OGGETTO: Procedura di Verifica di Assoggettabilità a VIA, ai sensi dell'art. 10 della L.R. 4/2018 e dell'art. 19 del D.lgs. 152/2006, del progetto denominato "installazione tavole densimetriche e ulteriori interventi presso lo stabilimento BSB Ambiente", presentato da **BSB Ambiente S.r.l.** localizzato nel comune di **Noceto (PR)**

CHIARIMENTI VOLONTARI

SCHEMA A BLOCCHI LINEA PRODUTTIVA 1

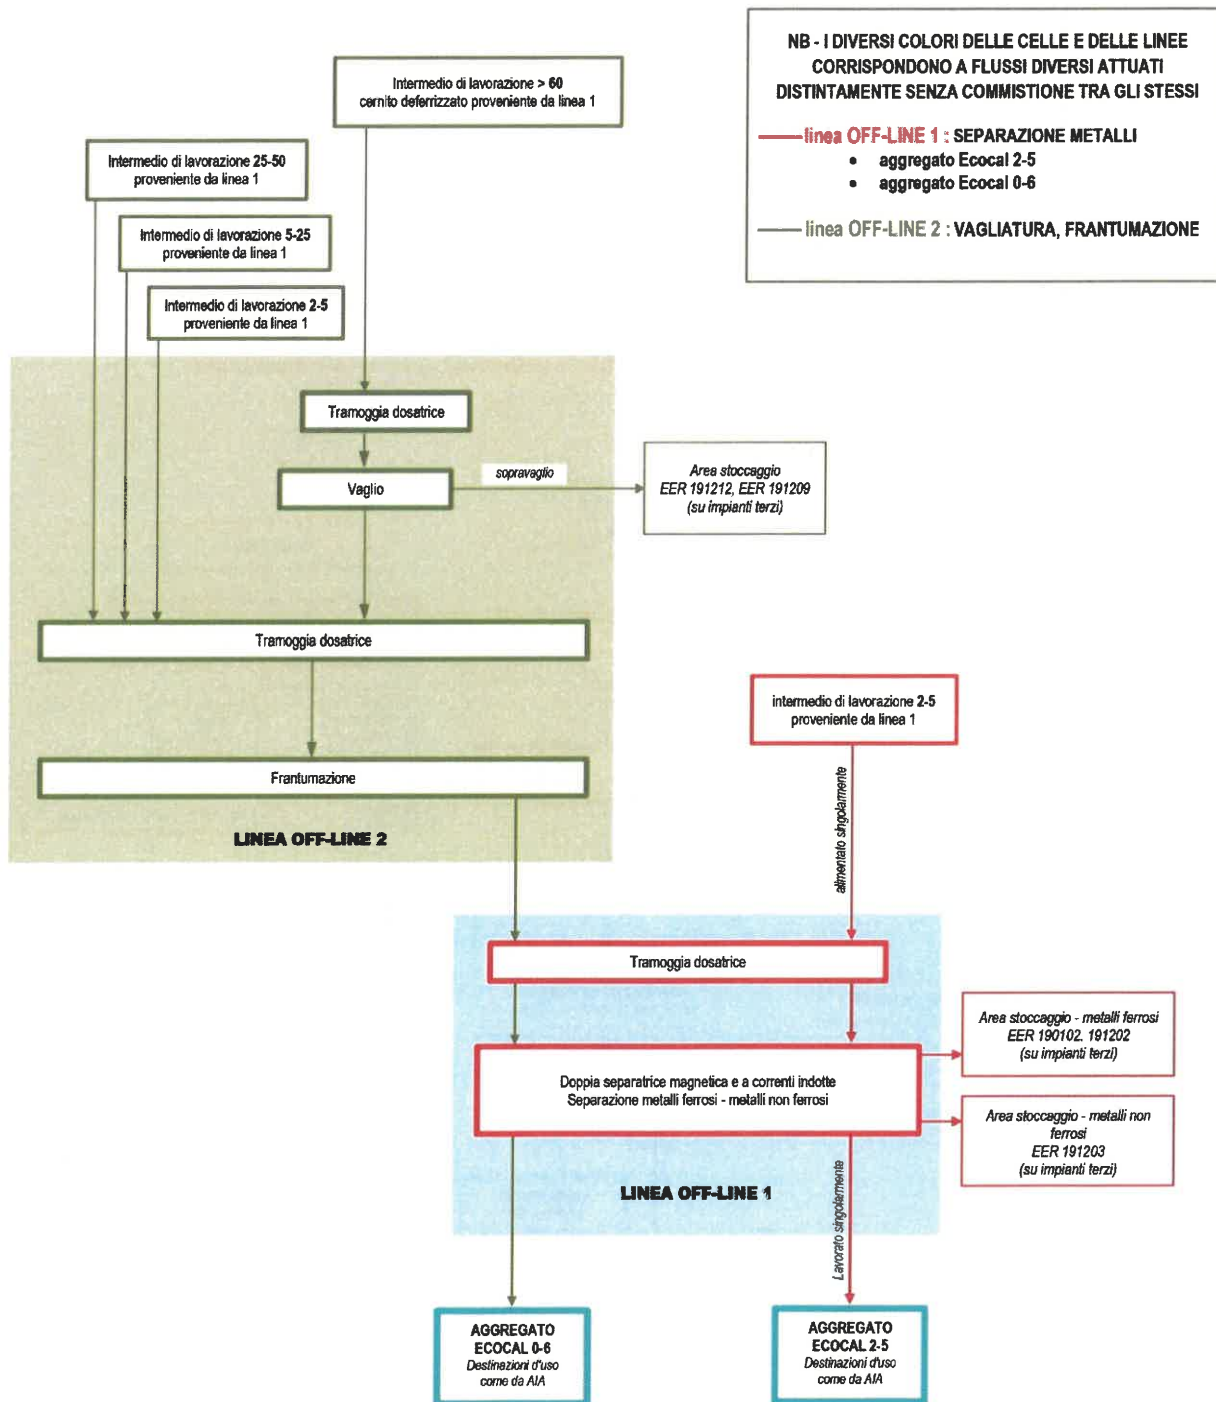
- il ciclo di lavoro, le attività, le fasi e i processi (schema a blocchi) che caratterizzano il funzionamento dell'impianto esistente, specificando la tipologia di macchinari utilizzati nelle diverse fasi

Le sezioni impiantistiche come descritte nello Schema a Blocchi Linea 1, successivamente riportato, sono le seguenti:

sezione 1 - attività di cernita dimensionale effettuata a secco mediante vaglio rotativo; il sopravaglio dopo opportuna deferrizzazione e/o cernita viene gestito come intermedio di lavorazione > 60 mm che viene inviato alla linea OFF-LINE 2 per successive lavorazioni. Il sottovaglio viene inviato alle lavorazioni della sezione 2;

sezione 2 - attività di cernita dimensionale e lavaggio effettuata mediante vaglio rotativo operante in una vasca d'acqua (lavatrice). Il sottovaglio viene inviato alle operazioni della sezione 3a, mentre il sopravaglio, previa riduzione del grado di umidità (vibroasciugatore), deferrizzazione magnetica e passaggio attraverso corrente indotta (prima separatrice automatica metalli) per estrazione metalli non ferrosi, viene inviato alle lavorazioni della sezione 3b;

sezione 3a – attività di cernita dimensionale e lavaggio effettuata mediante recuperatrice/scolatrice a coclea operante in flusso d'acqua con riduzione del grado di umidità mediante passaggio in vibroasciugatore - Il materiale drenato costituisce l'intermedio di lavorazione 2-5 inviato alla linea OFF-LINE 1 / linea OFF-LINE 2, mentre il materiale in sospensione, previo passaggio in idrociclone, viene avviato alla disidratazione come descritto nella sezione 4;

sezione 3b - attività di cernita dimensionale effettuata mediante vaglio vibrante - Il sopravaglio derivante dalla lavorazione descritta nella sezione 2, una volta lavato, viene vagliato tramite vaglio vibrante. Il sottovaglio generato dal vaglio vibrante viene inviato ad una seconda separatrice automatica dei metalli della sezione 6 per produrre "Aggregato Ecocal 5-25", oppure può costituire un intermedio di lavorazione 5-25 da inviare successivamente al trattamento sulla linea OFF-LINE 2. Il sopravaglio generato dal vaglio vibrante, trattato tramite separatore acciaio inox e separazione aeraulica, può essere caratterizzato come "Aggregato EcoCal 25-50", oppure può costituire un intermedio di lavorazione 25-50 da inviare successivamente alla linea OFF-LINE 2 o alla linea OFF-LINE 4. L'intermedio di lavorazione denominato "inox" viene processato sulla linea OFF-LINE 4. Il sottovaglio costituisce l'intermedio di lavorazione 5-25 da inviare alla linea OFF-LINE 1 o alla linea OFF-LINE 2 per essere poi caratterizzato come "Aggregato EcoCal 5-25".

sezione 4 - attività di disidratazione meccanica effettuata mediante chiariflocculazione e filtropressatura dalla quale si genera un prodotto EoW denominato "Aggregato EcoCal 0-2";
